改善箇所説明図②

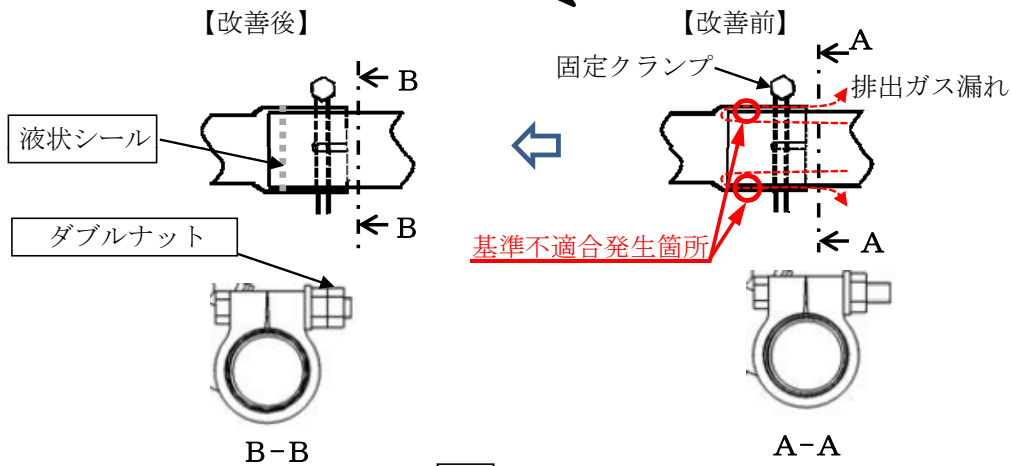
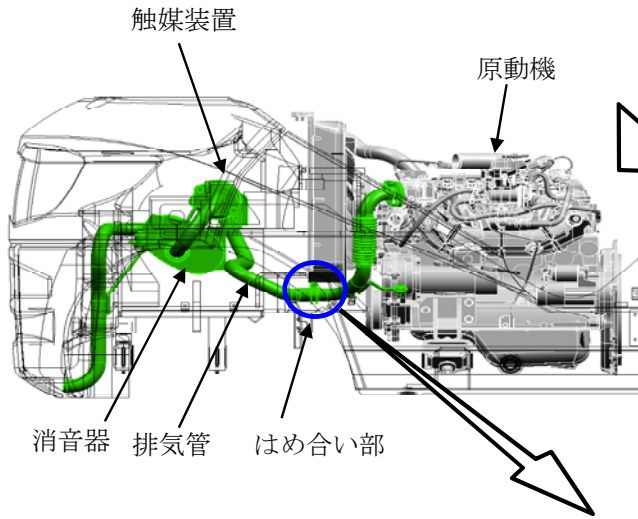
（原動機と触媒の間の排気管のはめ合い部において、固定クランプの締め付けトルクが不足しているものや製品のバラつきにより気密性が不足しているものがある。そのため、当該はめ合い部から排出ガスが外部に漏れるとともに、はめ合い部が外れて騒音が増大するおそれがある。）

全車両、当該はめ合い部に液状シール剤を塗布し、固定クランプをダブルナットで締め付ける。

識別：排気管クランプ部に白色ペイントを塗布する。
